Ville de Bruxelles
Commission de concertation
Ville de Bruxelles
bd Anspach 6
1000 Bruxelles

Concerne : Avis pour l'enquête publique "bandes BUS" Rues d'Assaut, Montagne Herbes Potagères, Fossé aux Loups, des Augustins, de l'Evêque, de l'Ecuyer, d'Arenberg, Léopold : juin-juillet 03

Luc Coveliers,
Pour Placeovelo
placeovelo@collectifs.net
<http://placeovelo.collectifs.net>
Maison des Cyclistes
rue de Londres 15
1050 Bruxelles

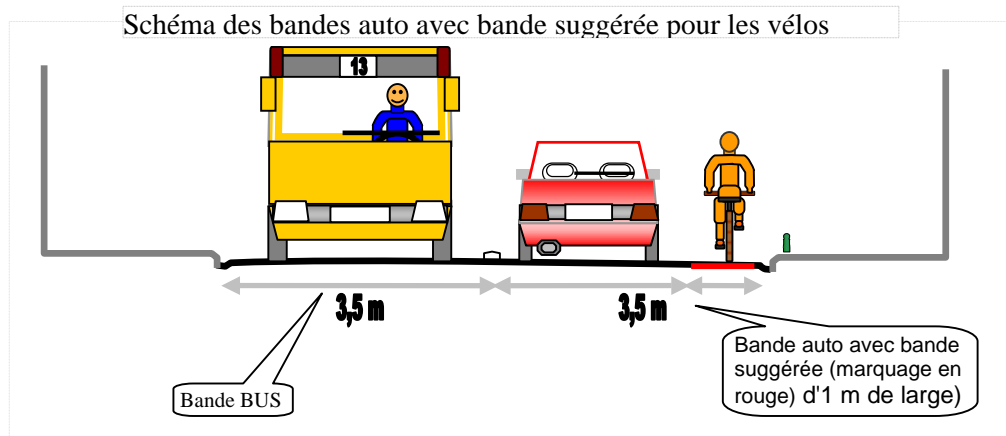
Une fois débarqués, les PMR doivent pouvoir se facilement se déplacer. Trop souvent, malgré la mise à + 7 cm du trottoir pour chemin de la Ville, les passages pour piétons ne sont pas adaptés à la taille des petites roues des PMR.

Si les trottoirs seront rabaissés devant les passages pour piéton, il reste que les caniveaux sont une gêne au déplacement des PMR en siège roulant Le caniveau est en général profond de 2 cm. Il est demandé de les supprimer devant les passages pour piéton. Cela est possible si les avaloirs sont placés en amont des passages pour piétons.
